## RECUEIL DES AVIS ISSUS DE LA CONSULTATION AUPRÈS DES MINISTÈRES ET ORGANISMES

**Objet : Projet d'implantation d'une usine de traitement de la brasque  
usée à Jonquière (V/Réf. : 3211-22-09)**

FIGURE 1. Écart relatif (%)

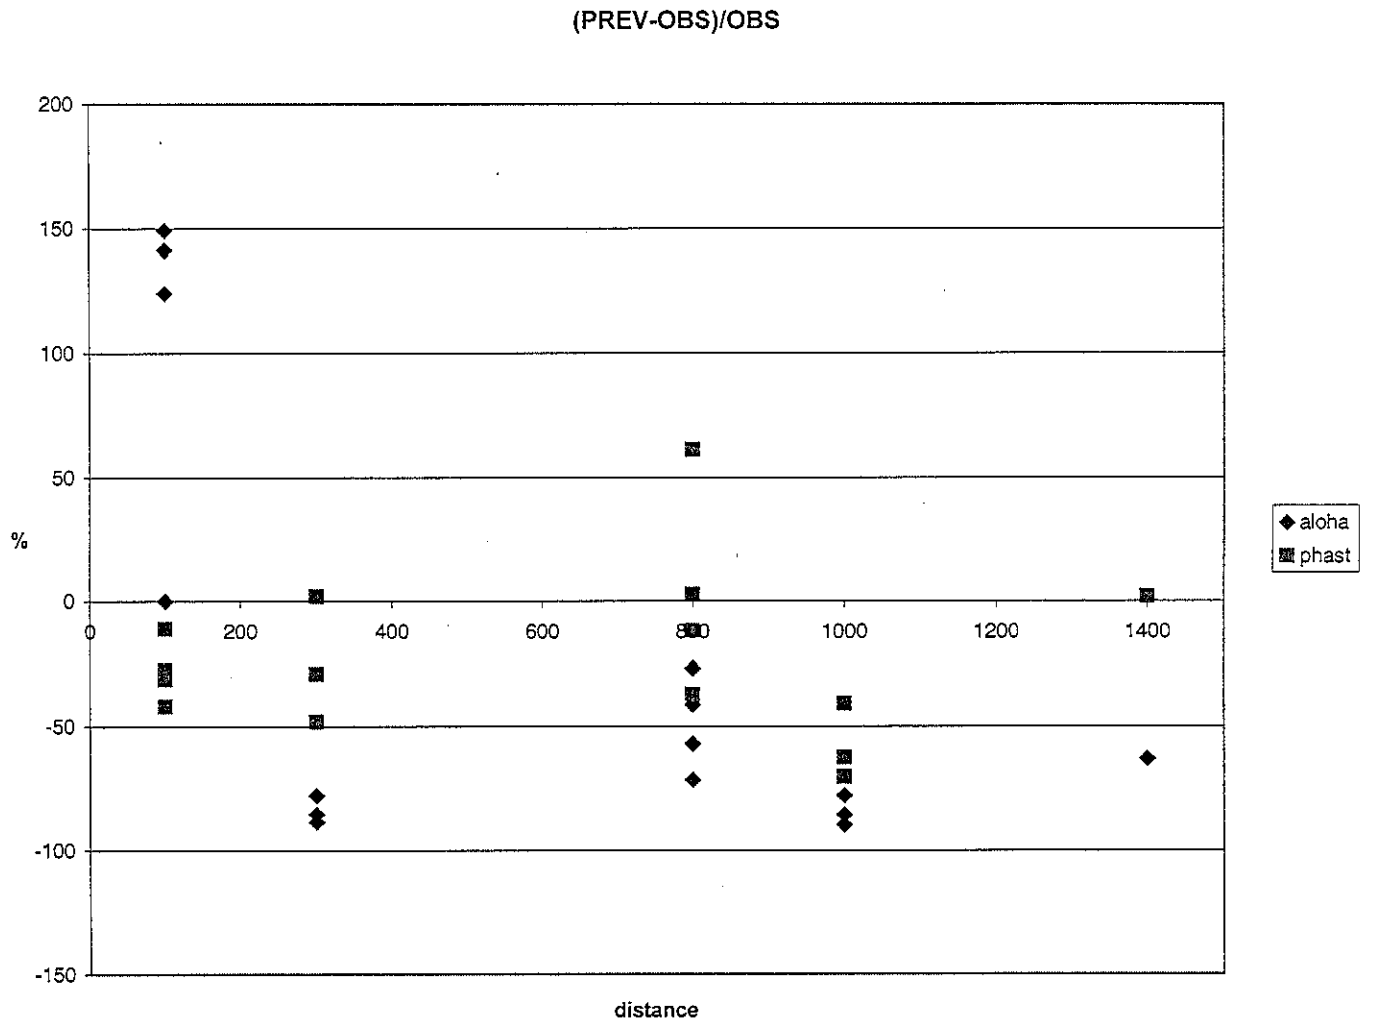
4. Des résultats tirés de Hanna et al (1990, tableau 6) sont montrés à la figure 1; les valeurs pointées sont les écarts relatifs (%) pour un ensemble de valeurs observées et calculées par les modèles pour 7 différentes expériences. Les concentrations ont été mesurées et calculées jusqu'à 5500 m pour une expérience mais seuls les résultats pour les distances de 1400 m et moins sont montrés. J'ai aussi éliminé une valeur extrême calculée (579500 ppm) par ALOHA et pour laquelle l'écart aurait été de près de 900% (mesure de 57300 ppm); dans ce cas PHAST, donnait une valeur de 41422 ppm. Proche de la source, on note des valeurs très élevées pour ALOHA, alors que plus loin, les valeurs simulées sont plus faibles. Pour PHAST,
